ACLARACIÓN No. 3

LPN-UNACIFOR-001-2018

“AMPLIACIÓN Y REMODELACIÓN DE LA BIBLIOTECA EN LA UNIVERSIDAD NACIONAL DE CIENCIAS FORESTALES (UNACIFOR), PERIODO 2018”

Refuerzo en muro cortina

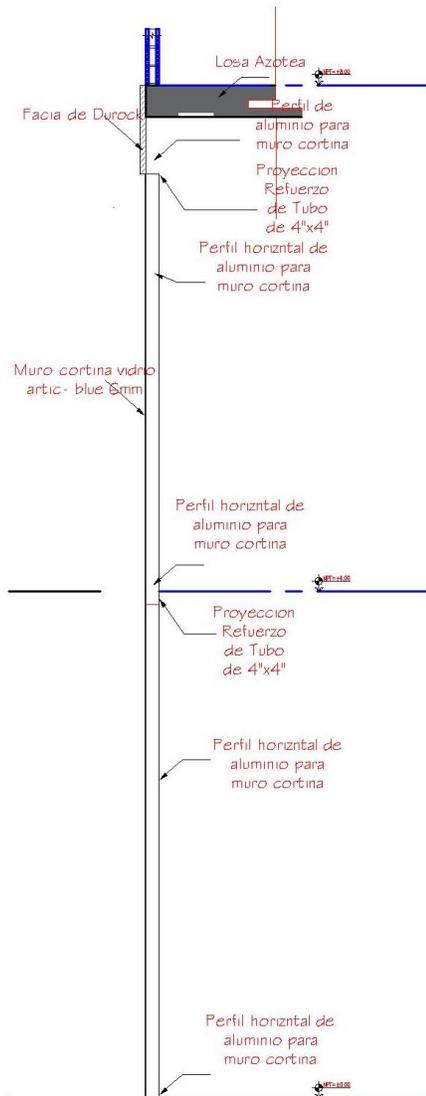
¿Detalle de instalación de tubo estructural para la instalación de ventanales?

R/. Se requiere instalar dos refuerzo con tubo estructural de 4"x4", para los muros cortina convencionales de doble altura., los refuerzos se colocaran uno a 4.00mts y el segundo a los 7.30 mts.

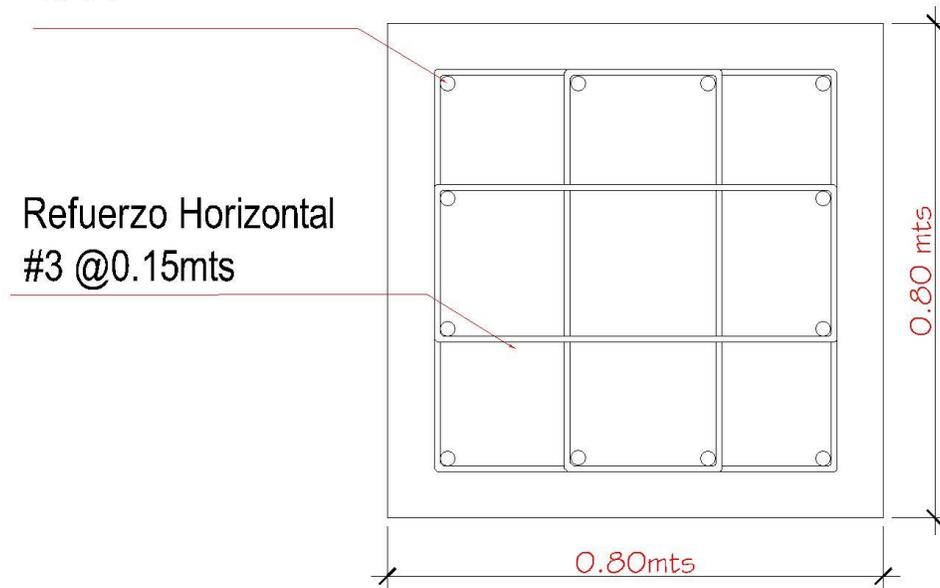
¿Para el ítem 4.10, Pedestal de concreto se indica que las medidas son de 1.20m x 1.20m, se mantiene dicha medida?

R/. Las dimensiones de pedestal es 0.80m x 0.8m, adjunto detalle.

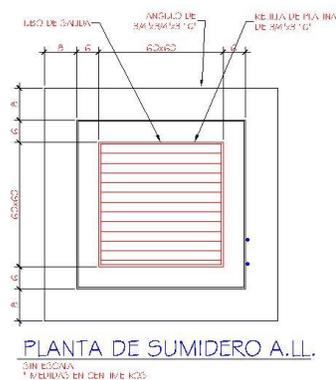
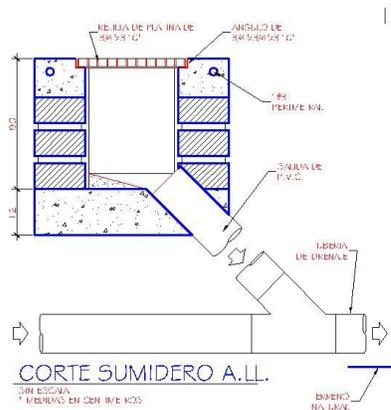
¿En el Ítem 7.14, ítem 7.15, ítem 7.16 Instalaciones de Sanitario, indicar modelo, color y especificar que sanitarios se necesitan?

R/. Modelos de Losa Sanitaria

1. Olympus DF doble descarga o similar, color blanco.

2. Urinario serie profesional orinal Ártico Ref. 6558617, American standard o similar, color blanco.
3. Lavamanos empotrable modelo Aqualyn 2 o similar, color blanco.

PLANTA CAJA DE REGISTRO

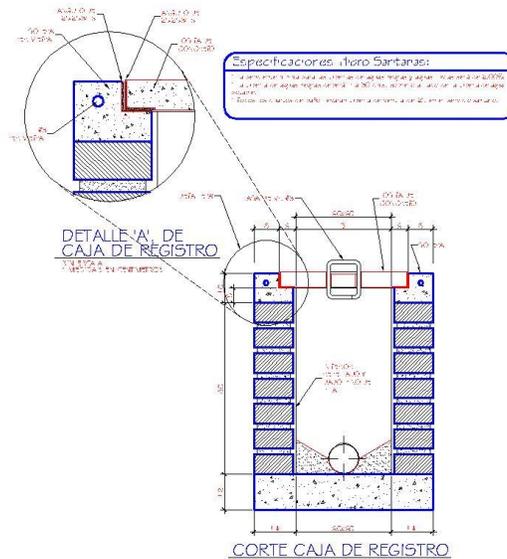
¿En el ítem 7.18, ítem 7.19, ítem 7.20 Caja de registro, en especificaciones solo indican de aguas negras que será de 60x60x90, se utilizara la misma medida para todas las cajas de registro y detalle de cajas de registro no existen en planos?

R/. Ver Planos actualizados de ubicación y detalles de cajas.

PLANTA DE CAJA VALVULA

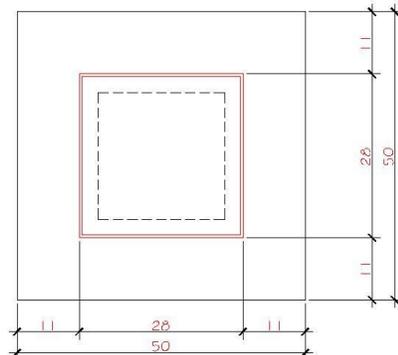
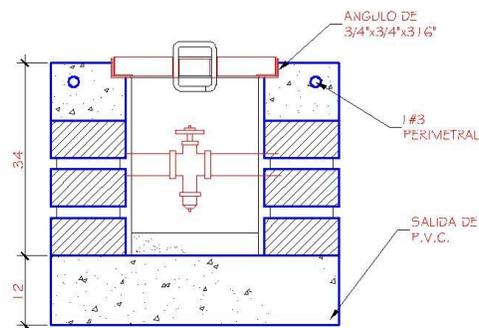
¿En el Ítem 7.21 Caja de válvulas, especificar medida y detalle de caja de válvula no existe en planos?

R/. Ver Planos Hidrosanitarios actualizados de ubicación y detalles de cajas.
